※ 整理番号		サービスキャンペーン開始日	令和5年11月30日
不具合の内容	<p>原動機のパルプトレインシステムにおいて、当該システムの構成部品が製造公差内の不利側の組み合わせで組み立てられたものがある。そのため、構成部品の一部であるカムシャフトポジションセンサーが正しい吸気カムシャフトの回転位置を検出できず、左右バンク間のシリンダーの吸入空気量に差が発生することにより、エンジン軽負荷走行時等の特定条件下に窒素酸化物(NOx)の発生量が増加するおそれがある。</p>		
改善の内容	<p>全車両、不利な公差の積み重ねにより生じる左右バンクの吸気カムシャフトの動作のずれを補正するために、吸気側のカムシャフトポジションセンサーを対策品と交換する。</p>		
自動車利用者等に周知させるための措置	<p>ダイレクトメール、電話または訪問等により通知する。</p>

## 改善箇所説明図

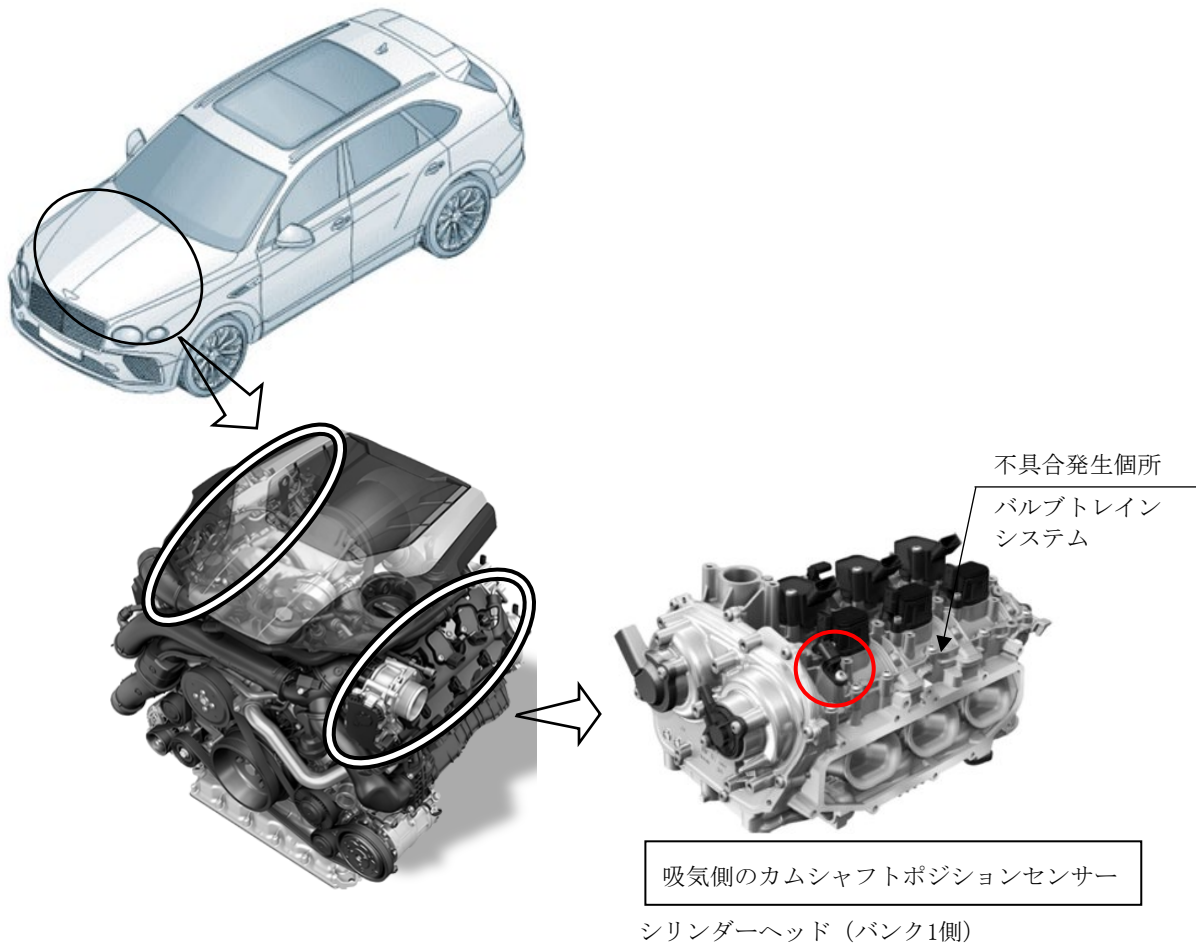
原動機バルブトレインシステムにおいて、当該システムの構成部品が製造公差内の不利側の組み合わせで組み立てられたものがある。そのため、構成部品の一部であるカムシャフトポジションセンサーが正しい吸気カムシャフトの回転位置を検出できず、左右バンク間のシリンダーの吸入空気量に差が発生することにより、エンジン軽負荷走行時等の特定条件下に窒素酸化物 (NOx) の発生量が増加するおそれがある。

全車両、不利な公差の積み重ねにより生じる左右バンクの吸気カムシャフトの動作のずれを補正するために、吸気側のカムシャフトポジションセンサーを対策品と交換する。

識別： バッテリーターミナル付近のウォーターホースに黄色のペイントを行い識別とする。
